Istanza di Permesso di Ricerca La Stefanina –
Risposte alle osservazioni presentate nell'ambito della
procedura di VIA per il progetto di Rilievo Geofisico 3D

Preparato per:
AleAnna Resources LLC

il 30/03/2018

Figura 3.1 Quadro conoscitivo -zone interessate da stabilimenti a rischio di incidente rilevante del PTCP di Ferrara. Nel riquadro in arancione le aree di impatto dello stabilimento Versalis, nel riquadro verde la zona interessata dal progetto

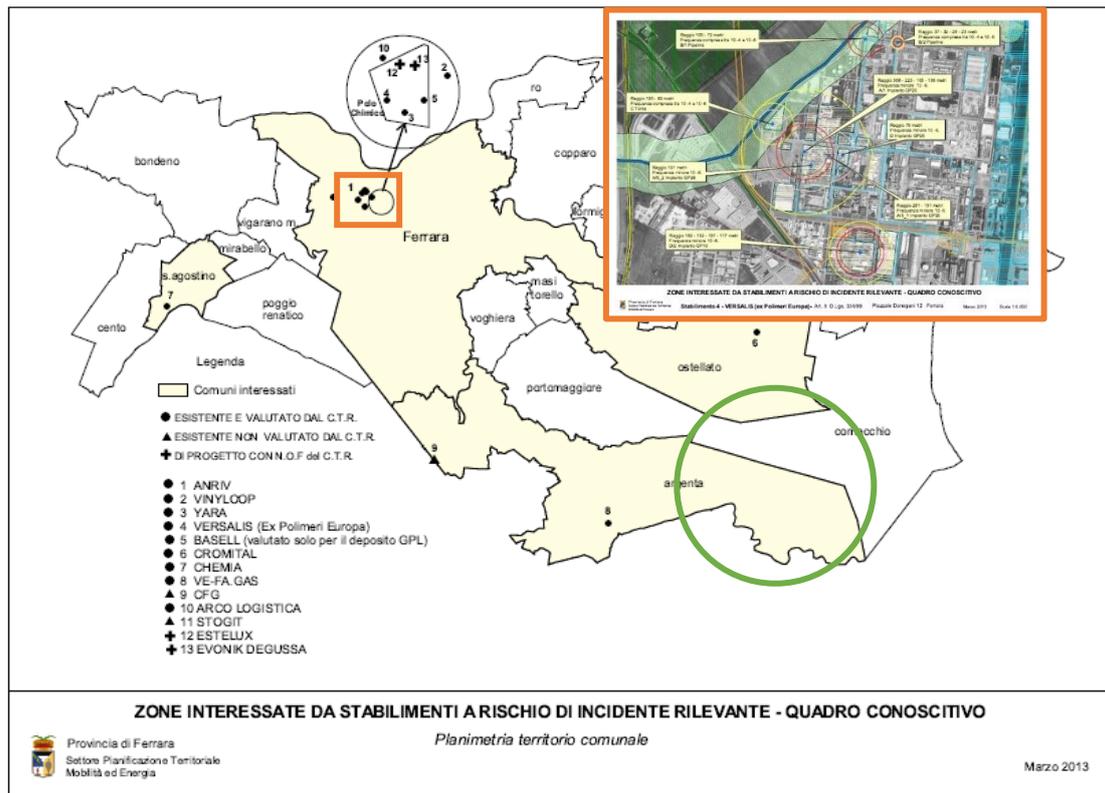
Nelle osservazioni è stato inoltre sottolineato come non siano state valutate correttamente le relazioni del progetto con il PCTP della Provincia di Ferrara, con particolare riguardo alle possibili interferenze con la zona dei ritrovamenti archeologici della città di Spina e la fascia dell'argine Strada Agosta/Valle Umana, indicata come area di concentrazione di materiali archeologici, e con la Pipeline Nord Adriatico di Polimeri Europa in relazione al rischio industriale.

Per quanto concerne la possibile interferenza del progetto con la Pipeline Nord Adriatico di Versalis (ex Polimeri Europa) si fa presente che la normativa di settore (D. Lgs. n.344/99 come modificato dal D. Lgs.105/2015) prevede che i gestori degli stabilimenti industriali classificati a rischio di incidente rilevante (RIR), quali quello di Versalis, al fine di limitare la probabilità di accadimento di incidenti rilevanti connessi con la presenza di sostanze potenzialmente pericolose nel proprio sito produttivo, adempiano a specifici obblighi e siano sottoposti ad appositi controlli ed ispezioni da parte delle autorità competenti. Tra i diversi adempimenti a carico dei gestori si ricorda in particolare l’obbligo di redazione di uno specifico rapporto di sicurezza (art.8 del d.lgs. 344/99 e s.m.i.) che presenti anche una stima delle possibili conseguenze in caso di incidente in relazione al territorio urbanizzato in cui lo stabilimento si trova, attraverso l’identificazione di aree di potenziale impatto intorno agli stabilimenti (definite a seconda della pericolosità: aree di sicuro impatto, aree di danno, aree di attenzione). Nel caso in oggetto, l’analisi del Quadro Conoscitivo Rischio Industriale del PTCP di Ferrara ha evidenziato che l’area su cui insiste il progetto non è interessata in alcun modo dalle aree di impatto dell’azienda RIR Versalis presenti nel territorio circostante ([Figura 3.1](#)), permettendo di escludere potenziali rischi di origine antropica sul territorio d’interesse indipendenti dal progetto in esame.

Figura 5.2 Quadro conoscitivo degli impianti di produzione energia e dei permessi rilasciati nel territorio in esame- fonte: sito web ARPA Emilia Romagna

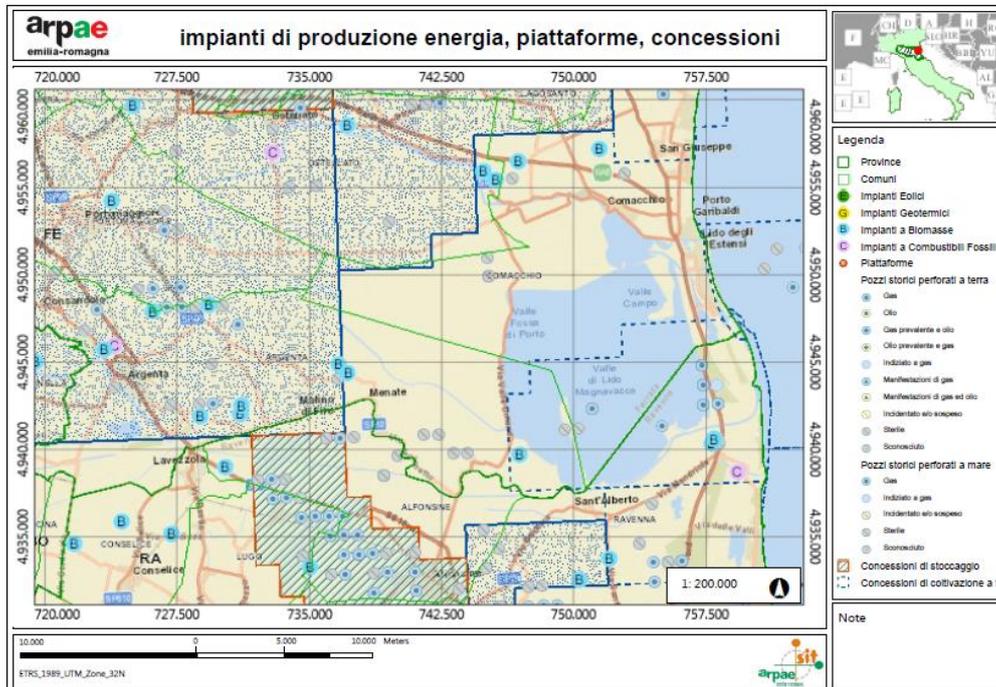
Come rilevato in alcune osservazioni ed evidenziato in [Figura 5.2](#), il territorio pertinente all'area di progetto è interessato da diversi permessi di ricerca, coltivazione e stoccaggio di idrocarburi. Nella fattispecie, nel territorio confinante con l'area del permesso in istanza, al 31 dicembre 2017 il sito UNMIG del MISE riporta i seguenti titoli minerari:

In relazione alla presenza dei sopramenzionati impianti di rifiuti e di produzione energia e titoli minerari nelle adiacenze delle aree in cui verranno eseguiti i rilievi geofisici e alla eventuale sovrapposizione degli effetti che potrebbero venirsi a creare durante la loro esecuzione si fa notare quanto segue.
